Dato: 13.04.2023
Saksnr.: 2022/23806
Dok.nr.: 17
Saksbehandler:
Ingrid Tau Strand
Oanes

Karmøy kommune - gnr 83 bnr 28 - gnr 77 bnr 1 - FV 4824 - midlertidige avkjørsler - Kalstø - forespørsel om forlenget bruk - vedtak

Situasjonsplan:

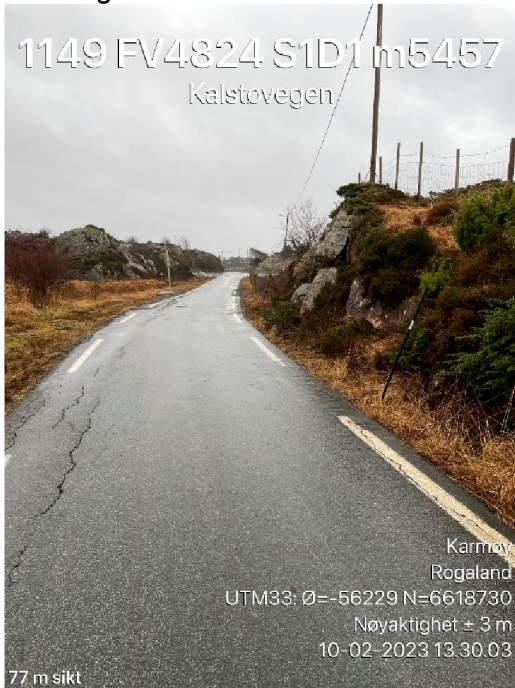
Avkjørsel A tilfredsstillende per i dag ikke siktkravene i nordgående retning som gitt i opprinnelig vedtak. Det er søkt om fravik fra kravene til sikt i nordgående retning.

Befaring viser at det er 77 meter sikt i nordgående retning:

Vi har realitetsvurdert forholdene langs strekningen, blant annet reelt fartsnivå, sikt i horisontalkurven og vegklasse.

Vi legger til grunn radius på horisontalkurven til å være 200 meter. Reell fart blir da 69 km/t som gir en stoppsikt på 85 meter i nordgående retning.

Siktkrav i sørgående retning vil være 100 meter.

Vi har tegnet inn siktkravene vi legger til grunn i avkjørsel A:

I nordgående retning (venstre på bildet) må terrenget utbedres slik at ingenting er høyere enn 0,5 m over kjørebanelnivå innenfor siktretkanten.

Rogaland fylkeskommune tillater utvidet bruk av avkjørsel A til å gjelde frem til og med 31.08.2024, med forbehold om at sikten utbedres iht. krav nevnt i vurderingen under.

Vi ber om snarlig tilbakemelding på utbedring av sikt i avkjørsel A. Vilåårene for vedtaket vil ellers være de samme som i vedtak av 09.05.22, se vedlegg.
